Eftermontering af SIGMA/PI på FANUC robot

Retrofit of SIGMA/PI on FANUC robot

Fanuc Connector PCB

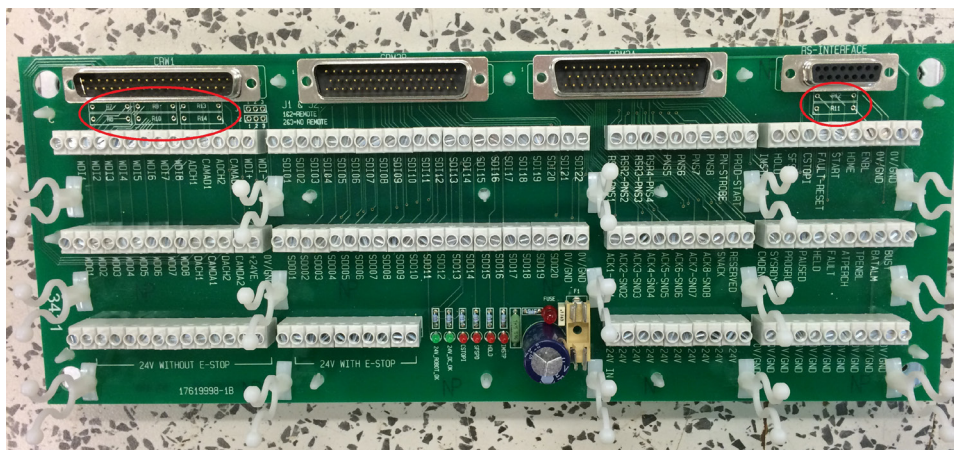
Utilisiget trådfremførsel og/eller lysbuetrigning, når SIGMA/SIGMA2/SIGMA GALAXY/PI er installeret på en FANUC robot som retrofit med analogt robot interface.

Unforseen wire feeding and/or arc triggering when SIGMA/SIGMA2/SIGMA GALAXY/PI has been installed on a FANUC robot as retrofit with analogue robot interface.

Unbeabsichtigte Drahtzufuhr und/oder Lichtbogenaktivierung, wenn SIGMA/SIGMA2/SIGMA GALAXY/PI an einem FANUC Roboter als Retrofit mit analogem Roboterinterface installiert ist.

Modstandene R7-R12, der er markeret med rødt, skal fjernes på det viste print. Vær opmærksom på ikke at beskadige printbaner, når modstandene klippes af.

The resistors R7-12 marked with red on the shown PCB must be removed. Pay attention and make sure that PCB tracks are not damaged when the resistors are cut off.

Die Widerstände R7-R12, die mit rot markiert sind, müssen auf die gezeigte Platine entfernt werden. Bitte achten Sie darauf die Leiterbahnen nicht zu beschädigen, wenn Sie die Widerstände herausschneiden.
